**Avis de la Mission Régionale d'Autorité environnementale
Nouvelle-Aquitaine sur
le projet de centrale photovoltaïque au sol à Escaudes (33)**

dossier P-2023-n°14880

n°MRAe 2023APNA195

Localisation du projet : Commune de Escaudes (33)
Maître(s) d'ouvrage(s) : SAS La Broude, filiale de Terre & Watts Développement
Avis émis à la demande de l'Autorité décisionnaire : le préfet de la Gironde
En date du : 13 décembre 2023
Dans le cadre de la procédure d'autorisation : Permis de construire et défrichement
L'Agence régionale de santé et le préfet de département au titre de ses attributions dans le domaine de l'environnement ayant été consultés.

Localisation du site – pages 9 et 13 du résumé non technique

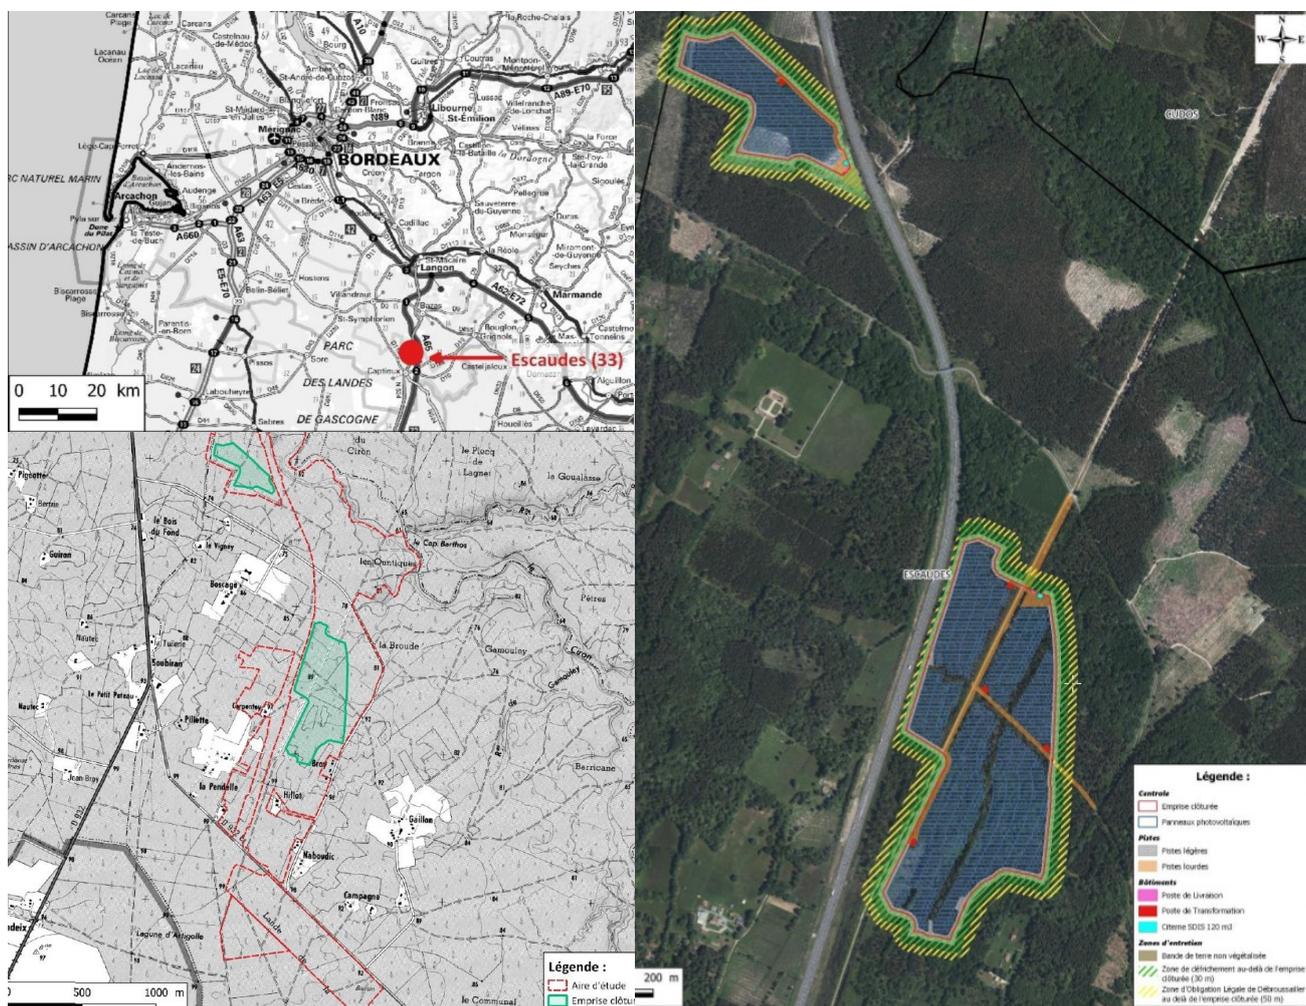
La MRAe demande que le dossier du présent projet explique le lien avec le projet précédent. S'il s'agit d'une variante de moindre impact sur l'environnement, le dossier devrait contenir les réponses à l'avis de la MRAe précédent et expliquer les mises à jour de données et compléments d'analyses apportés au regard du nouveau périmètre de projet.

appartenant à plusieurs propriétaires privés et publics, la surface de défrichement nécessaire à la réalisation du projet est d'environ 40,46 ha. Le projet précédent, présenté en 2019, couvrait environ 48,81 ha et devait être réalisé en trois phases successives, sur trois îlots distincts. **La MRAe demande que soit précisé si le présent projet constitue une première phase d'un parc plus important.** En effet l'évaluation environnementale doit être conduite à l'échelle du projet d'ensemble y compris en cas de fractionnement dans le temps et dans l'espace. Le dossier ne garantit pas à ce stade qu'il ne s'agit pas d'une première phase d'aménagement, d'un projet plus vaste tel qu'envisagé en 2019. **L'engagement à l'abandon des autres secteurs de projet étudiés en 2019 devrait être apporté dans le présent dossier pour justifier du périmètre pertinent du projet.**

Localisation des zones humides - étude d'impact page 360

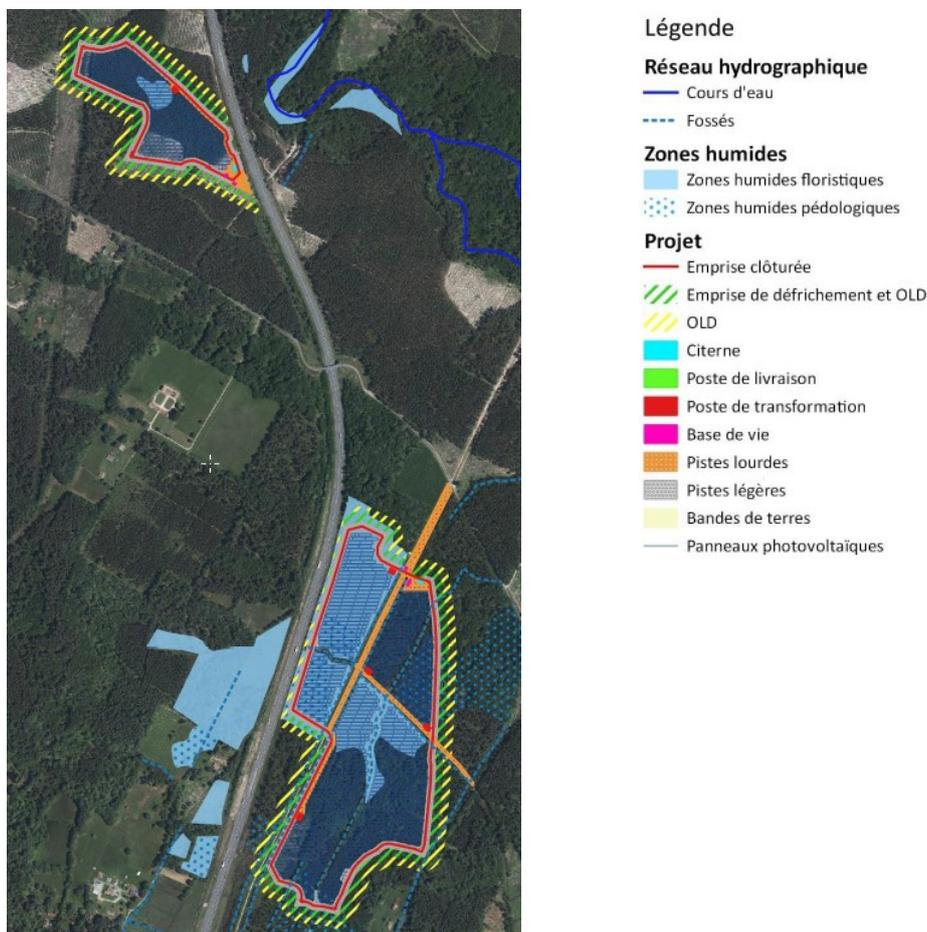
Le projet s'implante en grande partie sur des **zones humides** de l'aire d'étude du projet, dont notamment le réseau hydrographique présent. Si le projet ne prévoit aucun drainage de la zone d'implantation, il s'avère que 618 m² de zones humides seront détruites au droit des bâtiments, des pieux des tables photovoltaïques et des pistes lourdes, sans qu'il ne soit clairement établi l'impossibilité de les éviter et sans qu'aucune mesure de compensation ne soit retenue. Pour la partie du projet qui s'implante sur le reste des zones humides non détruites, le dossier ne précise pas quelle surface sous panneaux est concernée. L'étude mentionne cependant que le passage régulier des véhicules ainsi que l'entretien induiront une altération des fonctionnalités des zones humides floristiques sur 1,3 ha. Pourtant, la réalisation du projet impactera toutes les zones humides recensées au sein de l'ensemble de l'emprise du projet du fait de la modification des conditions d'écoulement des eaux et de la végétation sous panneaux.

La MRAe recommande de réévaluer la surface des zones humides réellement impactées directement et indirectement par le projet, de poursuivre la recherche pour en réduire l'impact. Un suivi, en phase de travaux et d'exploitation, des zones humides est à prévoir avec des mesures correctives en cas d'incidence constatée. La MRAe recommande également la mise en place de mesures de compensation pour toutes les zones humides résiduelles impactées par le projet global (pistes, équipements connexes et fondations des panneaux notamment).

Cartographie de la flore protégée – étude d'impact page 199

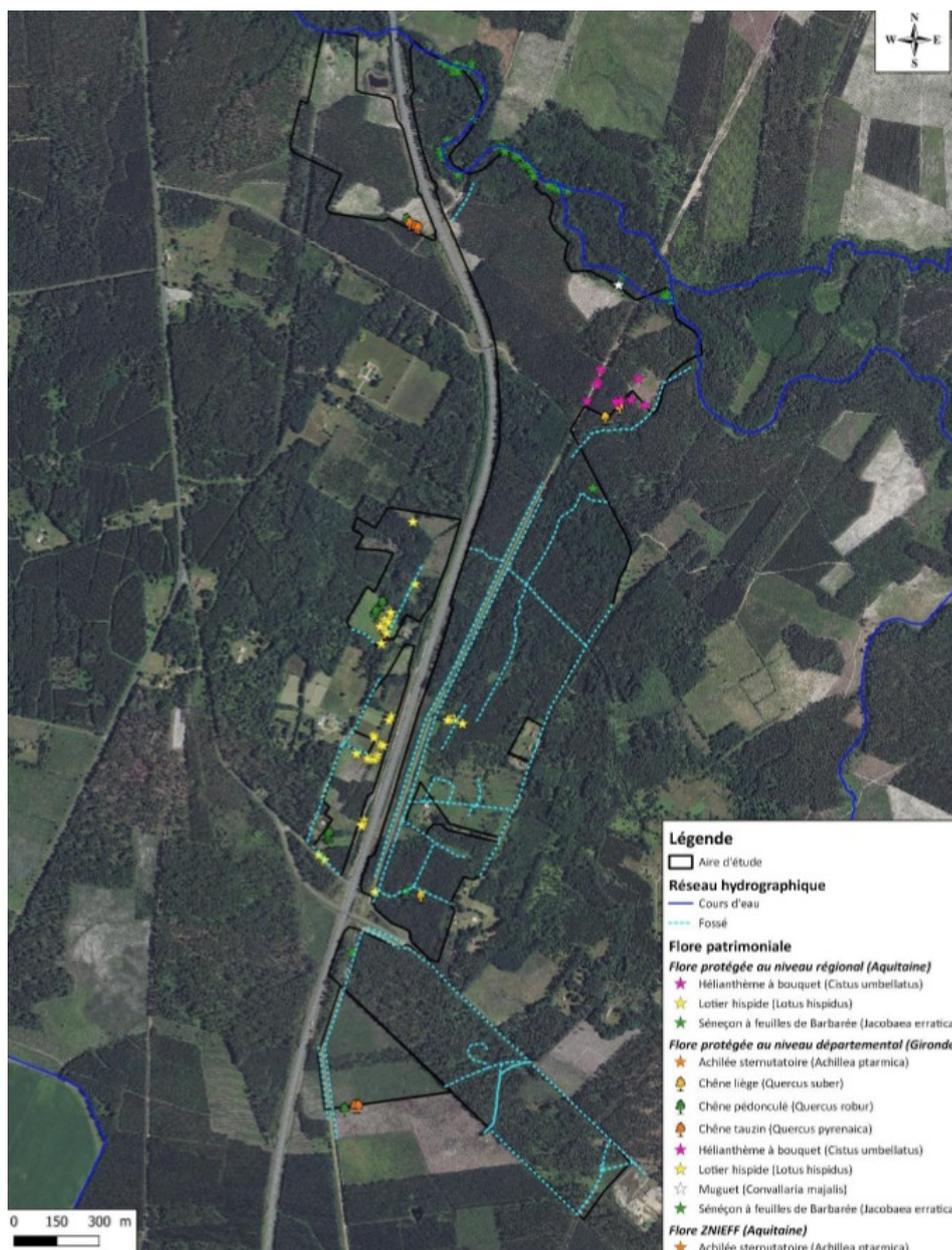
A propos du Lotier hispide, seuls les emplacements où il a été identifié ont été cartographiés. **La MRAe recommande que l'ensemble des habitats favorables à cette espèce soient cartographiés en détails, conformément aux orientations⁵ données par le Conservatoire Botanique National Sud-Atlantique pour cette espèce.**

Carte du projet de tracé GPSO - étude d'impact page 132

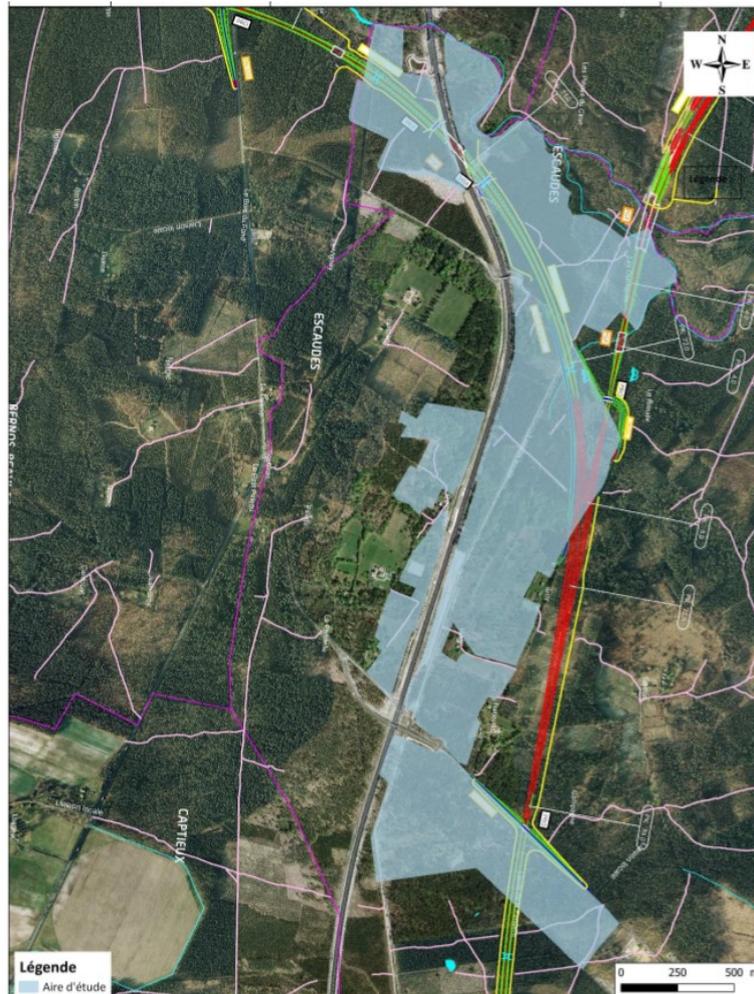
Les deux îlots du projet jouxtent les emplacements réservés pour le **projet de ligne ferroviaire à grande vitesse « GPSO »**. Les plans fournis ne permettent pas de vérifier le non empiètement du projet de centrale photovoltaïque sur ces surfaces. **La MRAe recommande que le dossier démontre qu'aucun aménagement n'empiète sur l'emprise du projet GPSO.**
